## Aktennotiz

Datum: 15.05.2018                      Seiten: 35                      Anhänge: -                      Beilagen: -  
Verteiler intern: [REDACTED]  
Verteiler extern:                      Technisches Forum Kernkraftwerke  
Sachbearbeiter:                      [REDACTED]  
Visum  
Visum Vorgesetzte [REDACTED]

Klassifizierung                      keine  
Aktenzeichen                          10KKA.TFK  
Referenz                                ENSI-AN-10327

## Stellungnahme zum Gutachten des Ökoinstituts zum Sicherheitsstatus des Kernkraftwerks Beznau

Figur 1: Zusammenstellung der Bodenantwortspektren (horizontale Komponente auf Fundamentsniveau Reaktorgebäude, Dämpfung 5 %) der verschiedenen Erdbeben-Gefährdungsanalysen am Standort Beznau.

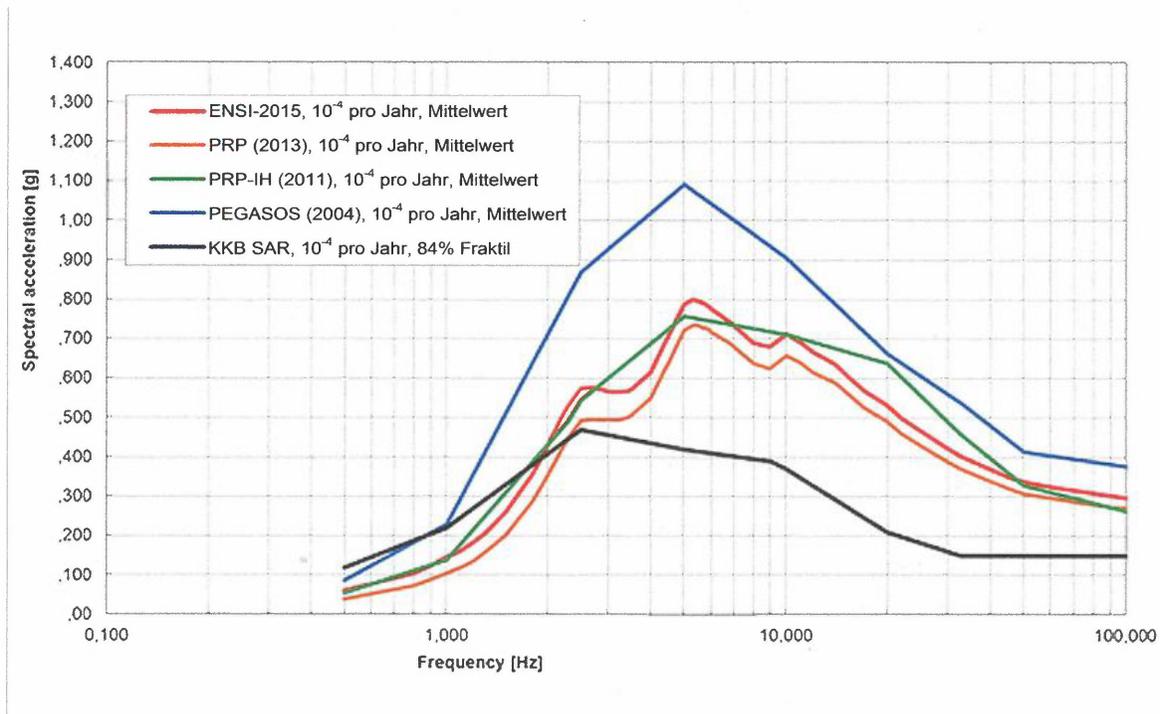
In Figur 1 sind die Bodenantwortspektren der verschiedenen Erdbeben-Gefährdungsanalysen am Standort Beznau zusammengestellt. Wie daraus ersichtlich ist, liegen die Erdbebengefährdungsannahmen ENSI-2015 [28] im für Bauwerke und Komponenten relevanten Frequenzbereich zwischen 3,5 und 20 Hz in etwa im Bereich oder unterhalb der bisher der Nachweisführung zugrunde gelegten Anforderungen gemäss PRP-IH. Die Schlussfolgerungen der deterministischen Überprüfung der Erdbebensicherheit des Jahres 2012 [18] sind somit im Wesentlichen immer noch gültig. Die diesbezügliche Kritik im Ökoinstitutsgutachten ist unzutreffend.

Figur 2: Vergleich der Bodenantwortspektren (horizontale Komponente auf Felsniveau, Dämpfung 5 %) nach den aktuellen Erdbebengefährdungskarten für die Schweiz (SUIhaz15,  $V_s = 1105$  m/s) und Deutschland (D-EQHZ16,  $V_s = 800$  m/s).

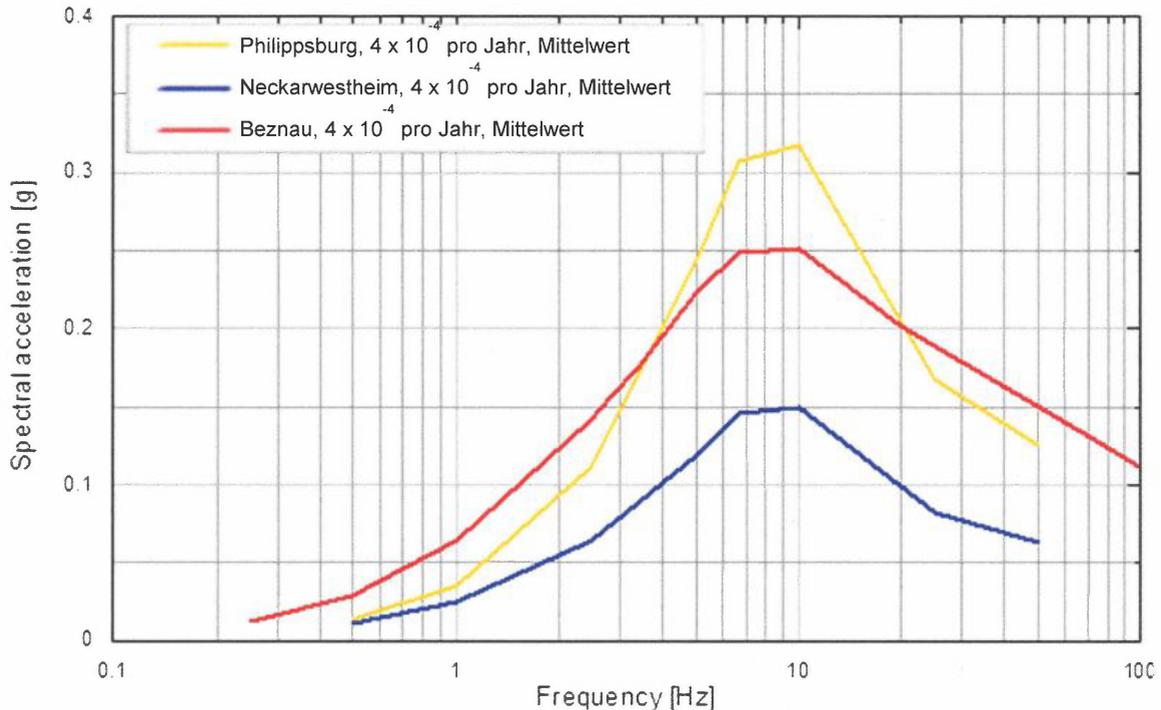
Um den Grad der Konservativität der neuen schweizerischen probabilistischen Erdbeben-Gefährdungsanalysen aufzuzeigen, werden im Folgenden die schweizerischen und deutschen Gefährdungsannahmen verglichen. Dazu können neue Erdbebengefährdungskarten des schweizerischen Erdbebendienstes (SUIhaz15) [24] und des deutschen Geoforschungszentrums (D-EQHZ16) [25], welche im deutsch-schweizerischen Grenzgebiet eine genügende Übereinstimmung aufweisen, herangezogen werden. Verwendet man die beiden Gefährdungsstudien, zeigt sich, dass für ähnliche Referenzfelsbedingungen bzw. Scherwellengeschwindigkeiten  $v_s$  die Erdbebengefährdung des Standortes Beznau zwischen den Gefährdungen für Neckarwestheim und Philippsburg liegt (Figur 2). Im für Bauwerke und Komponenten relevanten Frequenzbereich zwischen 3,5 und 20 Hz liegt das Philippsburg-Spektrum über demjenigen von Beznau. Auch das europäische Projekt SHARE (European Seismic Hazard Map) ermittelt für Philippsburg eine höhere Erdbebengefährdung als für Beznau.

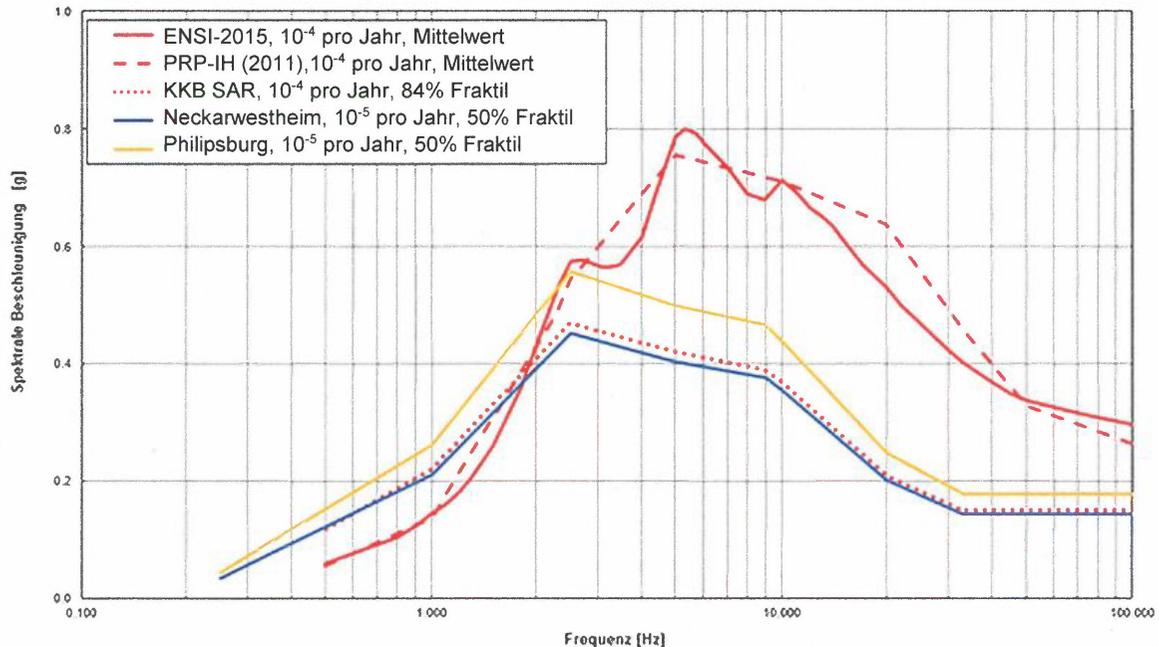
In Figur 3 sind die Antwortspektren für Philippsburg und Neckarwestheim (Überschreitungshäufigkeit  $10^{-5}$  pro Jahr, 50%-Fraktile) welche die Grundlage zur Beurteilung der Erdbebensicherheit im Rahmen des EU-Stresstests 2011 bildeten, sowie das äquivalente nach einem analogen Verfahren bestimmte Antwortspektrum von Beznau (KKB SAR, Überschreitungshäufigkeit  $10^{-4}$  pro Jahr, 84%-Fraktile) dargestellt. Das Antwortspektrum von Beznau liegt zwischen den Antwortspektren Philippsburg und Neckarwestheim. Dies entspricht dem Bild das sich aus den aktuellen Erdbebengefährdungskarten für die Schweiz und Deutschland ergibt (vergl. Figur 2).

Zum Vergleich sind in Figur 3 auch die mit modernen Methoden bestimmten aktuellen Antwortspektren (ENSI-2015 resp. PRP-IH, Überschreitungshäufigkeit jeweils  $10^{-4}$  pro Jahr, Mittelwert (entspricht ungefähr dem 84%-Fraktile) dargestellt. Sie sind im für Bauwerke und Komponenten relevanten Frequenzbereich zwischen 3,5 und 20 Hz deutlich höher als das nach dem in Deutschland noch üblichen, intensitätsbasierten Verfahren bestimmte Antwortspektrum.

Die höheren Werte der aktuellen Beznauer Antwortspektren sind insbesondere auf die umfassende und systematische Berücksichtigung der epistemischen und aleatorischen Unsicherheiten, z. B. bezüglich der Kenntnis der Herdmechanismen und der Geologie oder der Zufälligkeiten in der Abminderung der Erdbebenwellen zwischen Erdbebenherd und Standort zurückzuführen.
